# 日本電気協会の「原子炉圧力容器に対する供用期間中の破壊靱性の確認方法」及び「フェライト鋼の破壊靱性参照温度 $T_0$ 決定のための試験方法」に係る技術評価の結果について

令和 2 年 9 月 9 日  
原子力規制庁

## 1. 概要

図 4. 1. 9-1 軸方向継手と周方向継手の溶接残留応力の比較(運転条件負荷後、室温)<sup>16</sup>

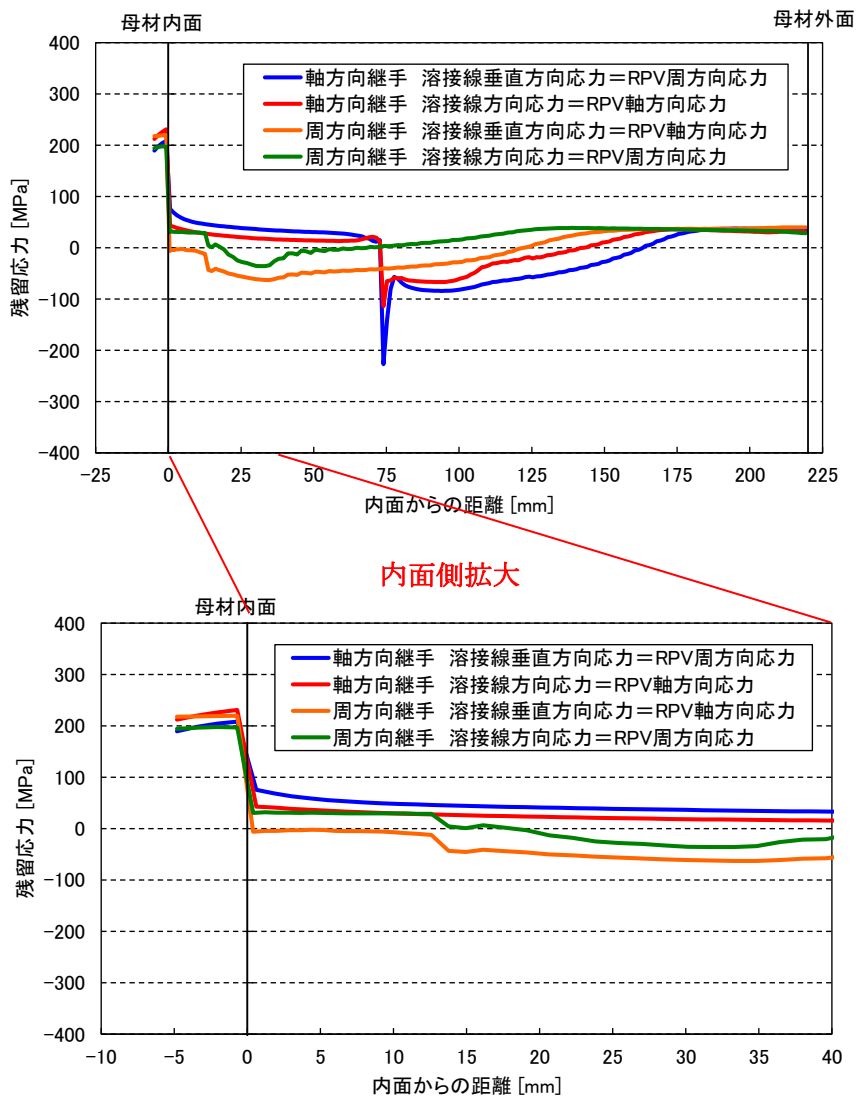
溶接残留応力の計算結果によれば、内面近傍では周方向の残留応力が高めであるものの、板厚内部ではいずれの応力が高いとはいえないことから、詳細評価における最大仮想欠陥の方向については、溶接残留応力の計算により設定する等の検討が望まれる。

図 4. 1. 11-1 国内 PWR プラントの 32EFPY 時点の破壊靱性遷移曲線の遷移温度  $T_{70}$  の比較<sup>43</sup>

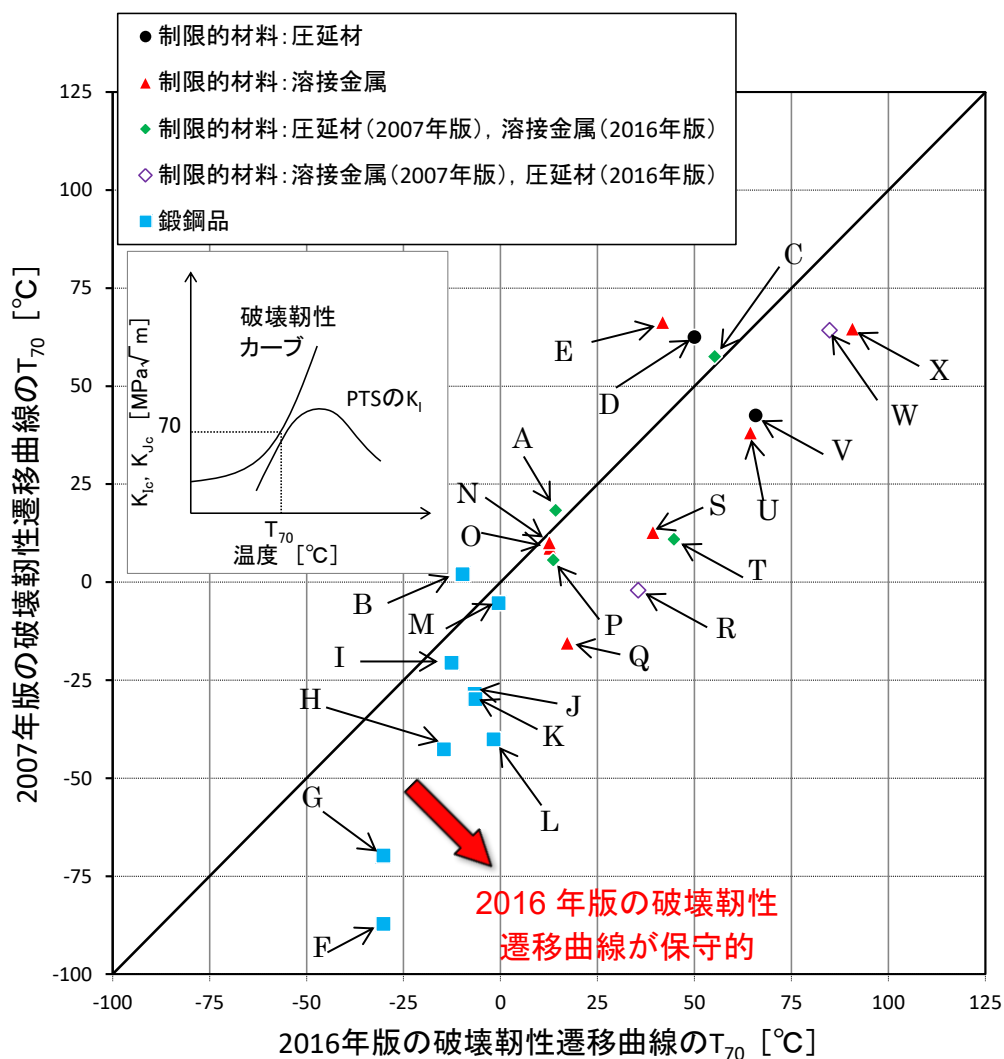
しかしながら、図 4.1.11-1 は、5 プラントについては非保守的な評価となっており、非保守的になるものは、圧延材、溶接金属及び鍛鋼品それぞれに存在しており、材質によらないといえる。また、保守的であるとしているデータについても、 $K_{Jc}$  式から得られる  $T_{70}$  に数十度の開きがあるものがある。

図 4. 1. 11-4  $T-T_0$ のマスターカーブ法及び置き換えた正規分布の確率密度分布  
( $K_{Jc}=100\text{MPa}\sqrt{\text{m}}$ 、中央値=-0.22°C、 $\mu=2.56^\circ\text{C}$ 、 $\sigma=18.91^\circ\text{C}$ )

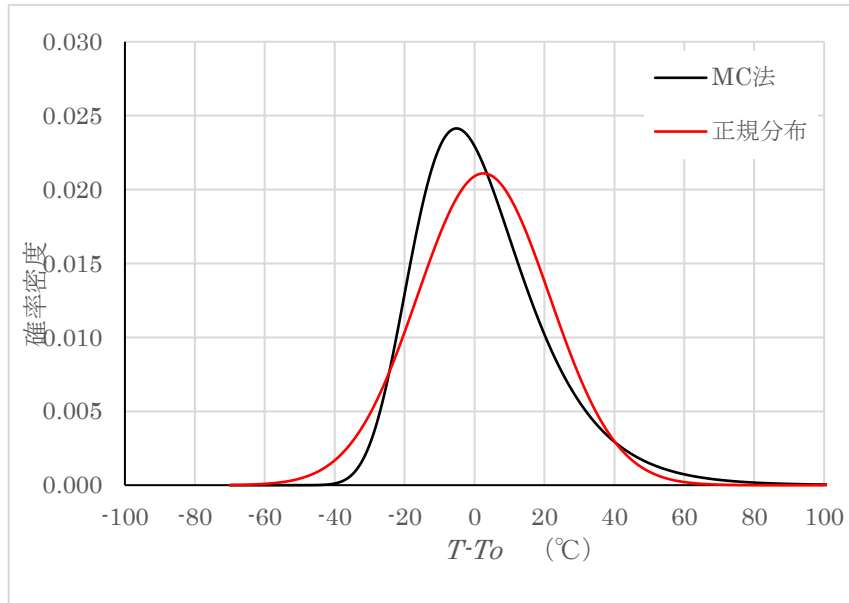
正規分布とした場合、 $2\sigma$ に相当する  $T-T_0 > \text{約 } 40^\circ\text{C}$  の裾の範囲でマスターカーブ法に比べて確率密度が下回っており、累積確率(当該部の面積に相当)は正規分布よりもマスターカーブ法の方が大きい。マスターカーブ法の累積確率 0.05 と 0.50 との  $T-T_0$  温度差が正規分布の標準偏差の何倍に相当するか、 $K_{Jc}$  値を変化させて試算した結果を参考表-1 に示す。温度裕度は約  $2\sigma$  と求められ、マスターカーブ法の累積確率 0.05 は正規分布の累積確率で 0.0315 ( $1.86\sigma$ ) ~ 0.0365 ( $1.79\sigma$ ) に相当している。監視試験方法では、 $\Delta RT_{NDT}$  予測値のマーヅンは  $2\sigma$  (累積確率 0.0228) としている。 $\Delta RT_{NDT}$  予測値は脆性遷移曲線を右移動する時に使うものであり、ベースになる考え方が異なっているといえる。正規分布の  $2\sigma$  と同程度のマーヅンを確保するには、マスターカーブ法の累積確率を 0.05 より小さな値とする必要がある。

ただし、図 4.1.11-4 に示すように、 $T-T_0$  についてのマスターカーブ法の確率密度分布は正側の裾の厚みが正規分布のものよりも大きい特徴があるので、正規分布の片側 5%信頼下限である  $1.65\sigma$  を適用することの妥当性については検討が望まれる。

図 4.1.11-5 脆化予測による予測誤差を考慮したマージン ( $M_k$ )<sup>64</sup>

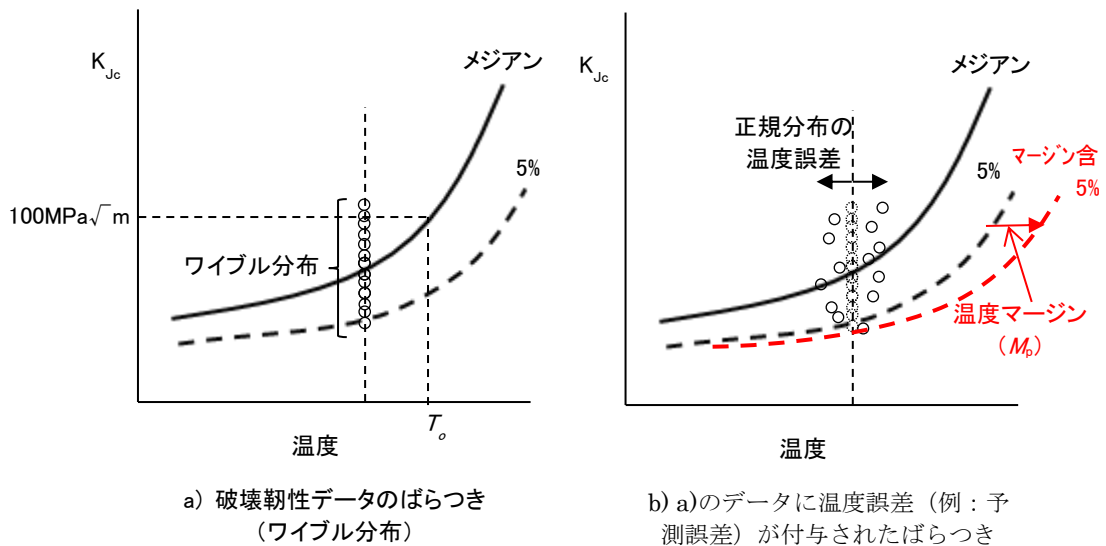
「RF-4222 破壊靱性遷移曲線の設定」の  $T_0$  に基づく破壊靱性遷移曲線の設定において考慮するマージン  $M_k$  については、破壊靱性のばらつきを温度方向のばらつきに換算した時の標準偏差  $\sigma_M$ 、 $T_0$  決定にあたっての誤差の標準偏差  $\sigma_{T_0}$  及び JEAC4201 附属書 B の国内脆化予測法の予測誤差の標準偏差  $\sigma$  の二乗和平方根の値から  $\sigma_M$  を除き、その値に正規分布での片側 45%信頼幅の係数 1.65 を乗じた値としている。 $\sigma_{T_0}$  は「4.1.12 健全性評価の許容基準」の(1)式に示す関連温度  $RT_{T_0}$  算出においては係数 2 を乗じており係数 1.65 は整合していない。(c)で述べたように温度軸についてマスターカーブ法の信頼下限 5%と置き換えた正規分布での片側 45%信頼幅は同じではないので、係数 1.65 の採用については更なる妥当性の説明が必要である。また、 $\sigma_M$  の値は、 $T_{r30}$  式の  $M_p$  の算出において用いた 24°C であるが、図 4.1.11-9 に示す 40.2°C を正規分布の 5%信頼下限 1.65 で除したものであり、係数 1.65 を含めて今後の検討が望まれる。

$M_k$ の算出式 ( $M_k = 1.65 \times \{(\sigma_M^2 + \sigma_{T_0}^2 + \sigma^2)^{1/2} - \sigma_M\}$  …(12)式) は  $\sigma_M$ を含む二乗和平方根の値から  $\sigma_M$ を引いており、 $\sigma_{T_0}^2 + \sigma^2 < 3\sigma_M^2$ の範囲では { } 内の値が  $\sigma_M$ よりも小さくなる。数値を代入すると、 $\sigma_{T_0} > 40.5^\circ\text{C}$ の場合にのみ  $\sigma_M$ より大きなマージン  $M_k$ となるので誤差の算出方法としては妥当とはいえ、 $\sigma_{T_0}$ の値によっては算出式を変えるなど、今後の検討が望まれる。

図 4.1.11-6(1/2) 中性子照射後破壊靱性データ (圧延材、鍛鋼品、溶接金属) のワイブルプロット<sup>66</sup>

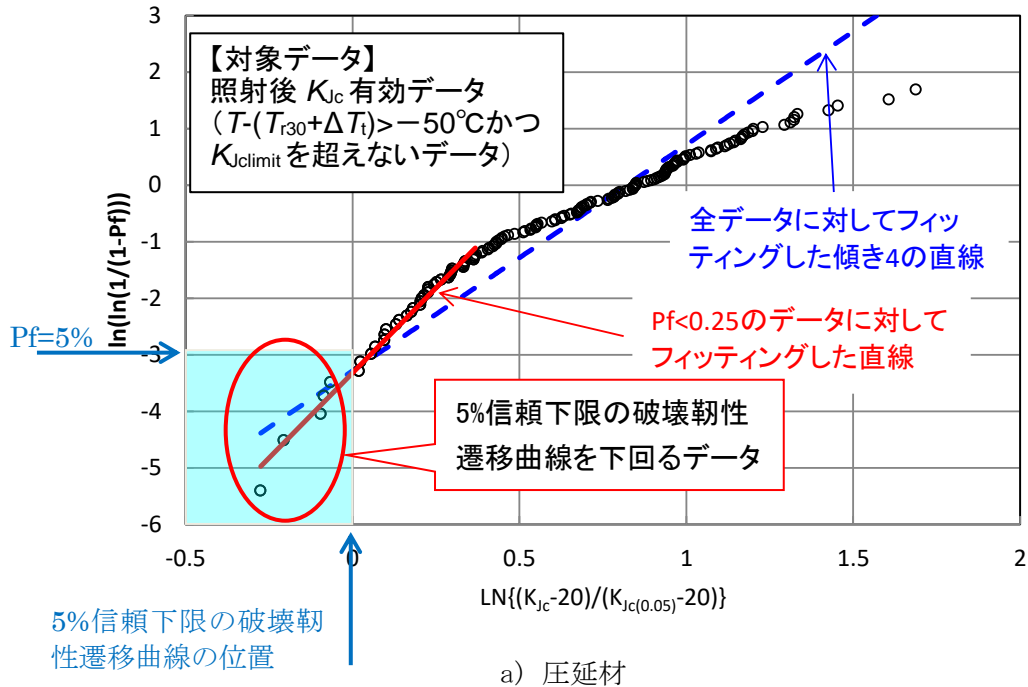
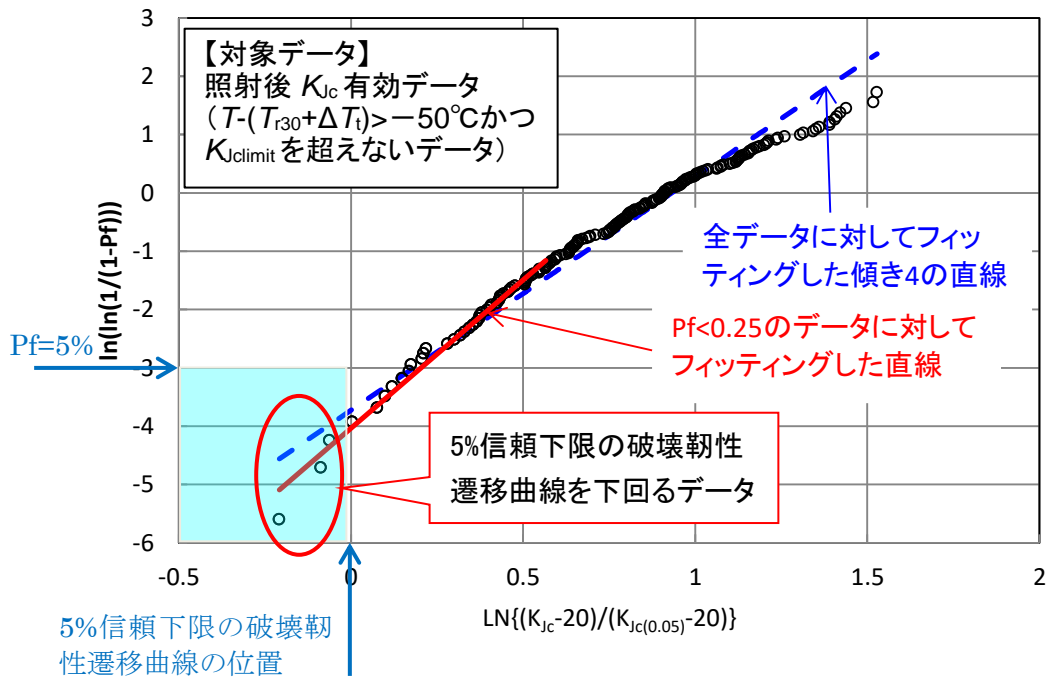
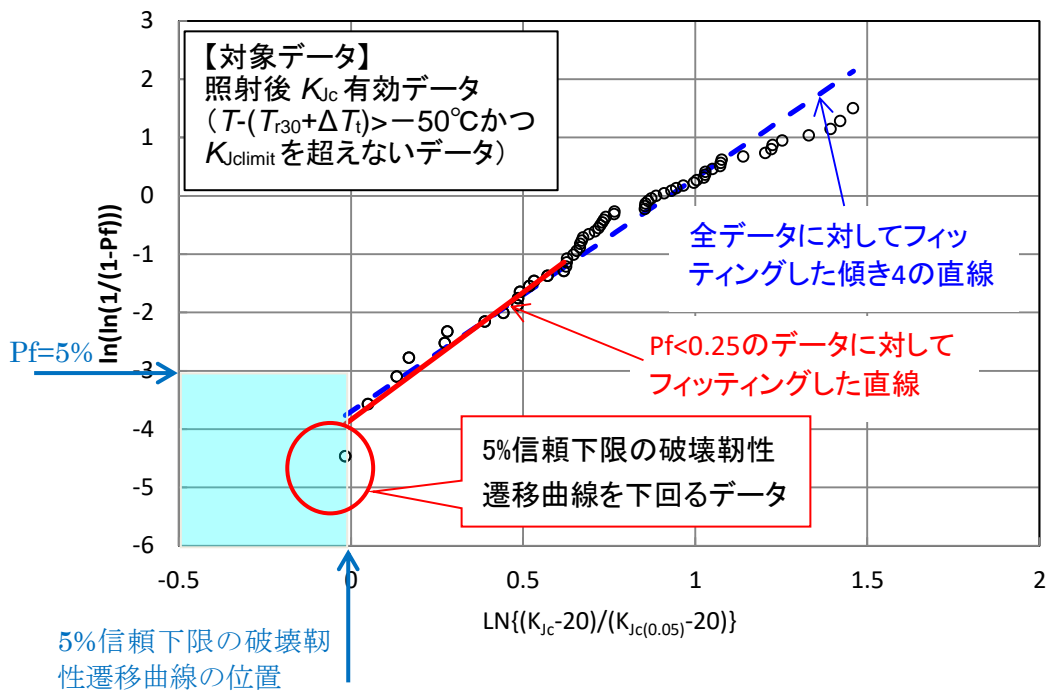
母集団がワイブル分布に従う場合、データは直線状に分布するが、図 4. 1. 11-6 の a) 圧延材のデータは、必ずしも直線上に分布していない。また、データの位置が a) 圧延材と b) 鍛鋼品及び c) 溶接金属では、縦軸で 1 程度のずれがある。これ

は、ワイブル分布の位置パラメータ等に補正されるべき値が存在することを示唆していると考えられる。

なお、図 4. 1. 11-7 に示す横軸  $T-T_{r30}$  の  $T_{r30}$  には未照射データ及び照射データの実測値が使用され (9) 式に示す  $Mc$  補正はされていないが、 $Mc$  はプラント毎の初期値補正項であるので、 $Mc$  補正ありの図を参考として示し  $\Delta T_t$  の妥当性を確認することが望まれる。また、図 4. 1. 11-6 に示す破壊靱性データワイブルプロットは図 4. 1. 11-7 を元としているので、規格改定の際には同様に  $Mc$  補正ありの図を参考として示すことが望まれる。

図 4.2.2-3 単一温度法 (sg1) 及び複数試験温度法 (mlt) による  $T_0$  の評価結果

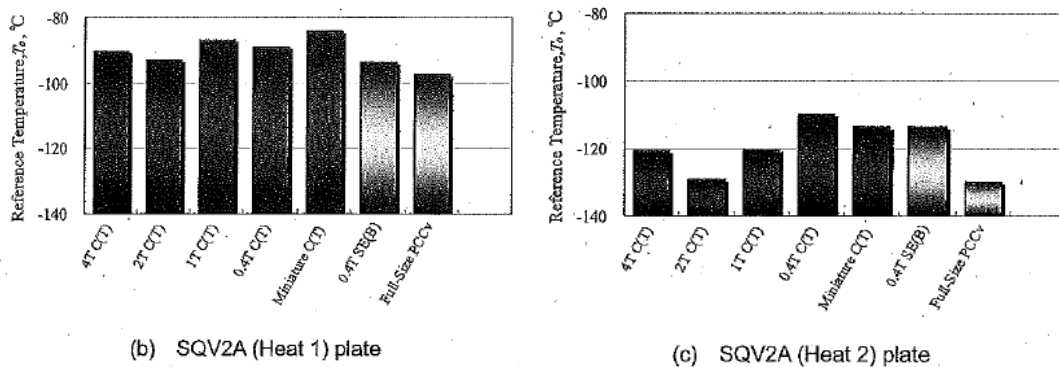
なお、図 4.2.2-1 は鍛鋼品 SFVQ1A 材のデータであり、引用文献<sup>97</sup>によれば、SQV2A (Heat2) 材の 2T-C(T) と 0.4T-C(T) とでは、参照温度  $T_0$  に約 20°C の差がある (図 4.2.2-3 参照)。

図 4.2.2-4 単一温度法(sgl)及び複数試験温度法(mlt)による  $T_0$  の評価結果

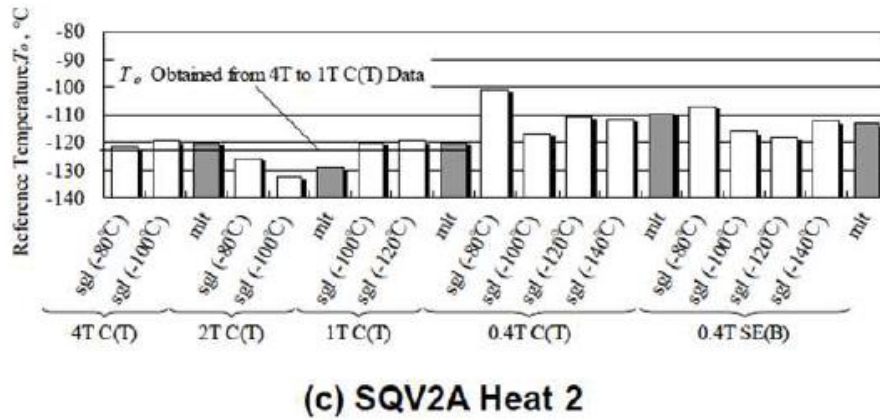
4.2.2-4 の 0.4T-C(T)に外れ値が観測された SQV2A 材の追加検証を含む更なる調査が必要と考えられる。

図 4.2.2-5 Mini-C(T)試験片を用いた破壊靱性評価ラウンドロビン試験結果<sup>101</sup>

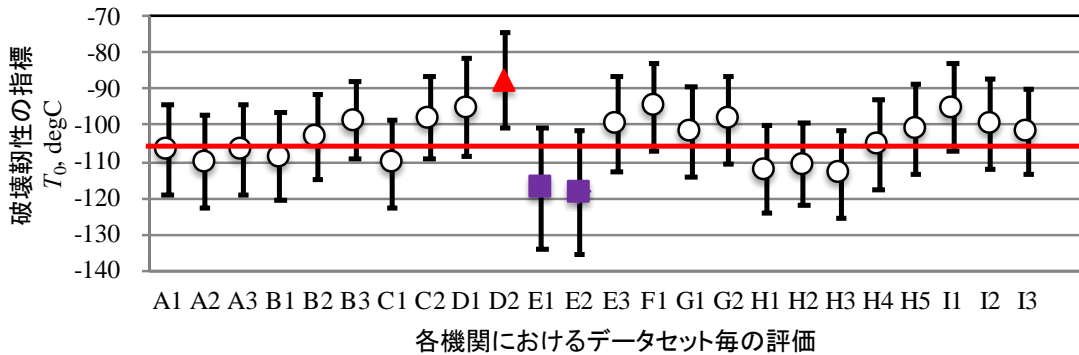
図 4.2.2-5 の試験は、試験片の加工を 1 つの機関が行い、これを各機関で評価したものである<sup>103</sup>。したがって、試験を実施する者の技量によるばらつきや試験装置によるばらつきは含まれているが、試験体の加工を複数の機関が行った場合のばらつきは含んでいない。

図 4. 2. 3-2 クリップゲージ取付用切欠き部の詳細を記載した Mini-C(T) 試験片形状<sup>114</sup>

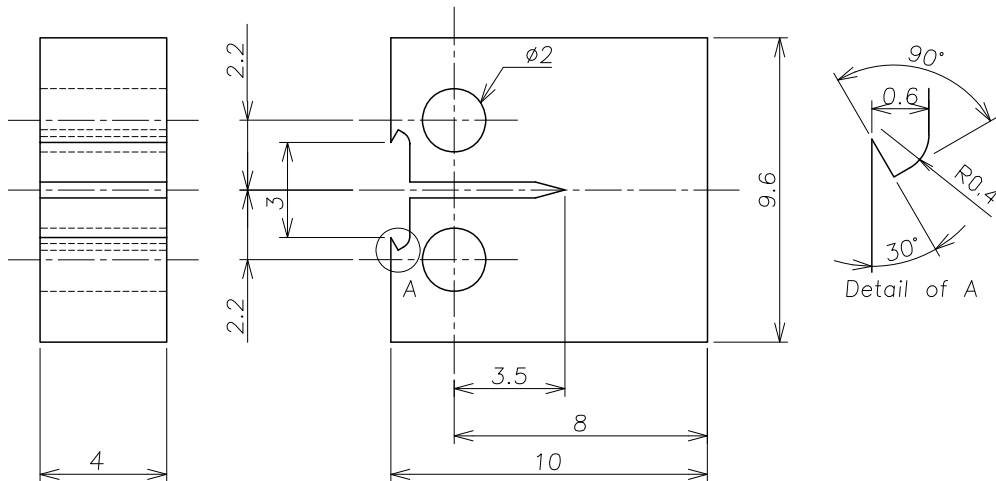
Mini-C(T) は、試験片前面での変位測定を行う必要があることから、変位測定を行う部分にクリップゲージ取付用切欠き部(以下「切欠き部」という。)を機械加工することが必要となる。しかしながら、「図 MCT-3100-3 Mini-C(T) 試験片の寸法及び形状」では、その部分の寸法が示されていない<sup>113</sup>。

日本電気協会は、加工の際に用いた切欠き部の詳細寸法(図 4. 2. 3-2 参照)において切欠き部の深さは 0.6 mm (寸法許容差不明) としたとしている。ピン穴と切欠き部の間の寸法は、 $0.4 \pm 0.22$  mm にさらに切欠き部の寸法許容差分を減じた値になる。寸法許容差の上限を考慮すると、切欠き部はピン穴に接近しすぎており、変位の測定に支障を及ぼす可能性がある。

図 4.2.11-1 Mini-C(T) と 1T-C(T) の寸法の比 (直線上ノッチの場合)

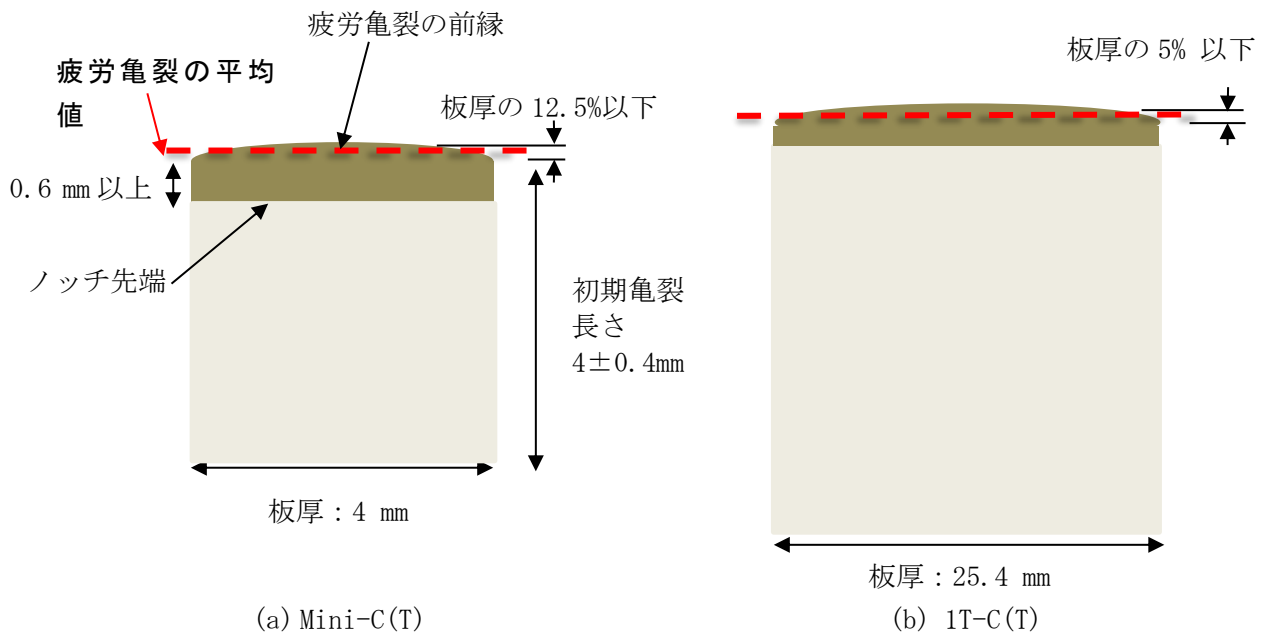
この判定基準(1)の場合、相対的に寸法の小さな試験片、特に Mini-C(T)の場合、 $B=4$  mm に対して  $B$  の 5%は 0.2 mm であることから亀裂長さの各測定値と平均値との差の許容値は 0.5 mm (12.5%)、1T-C(T)の場合は 1.27 mm (5%)である (図 4.2.11-1 参照)。

図 4.2.14-1  $K_{Jc(limit)}$ の値と暫定参照温度計算値の関係 (0.5T の場合)

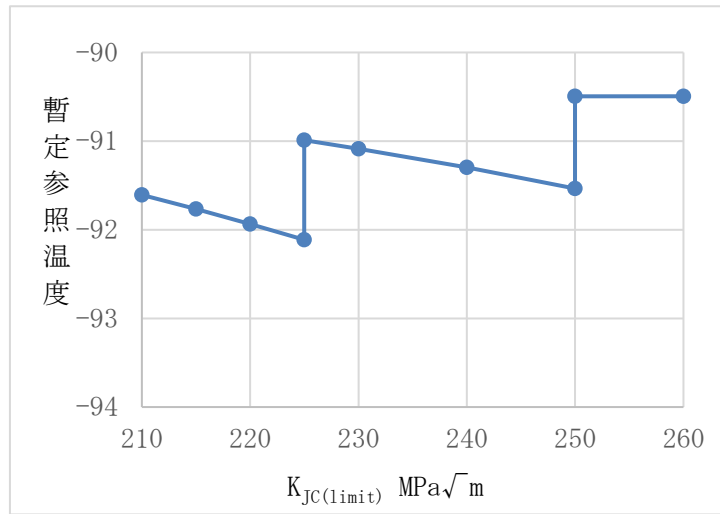
破壊靱性の確認に使用する試料は数が限られる。暫定参照温度については、今後対応の  
要否も含めて検討することが望まれる。
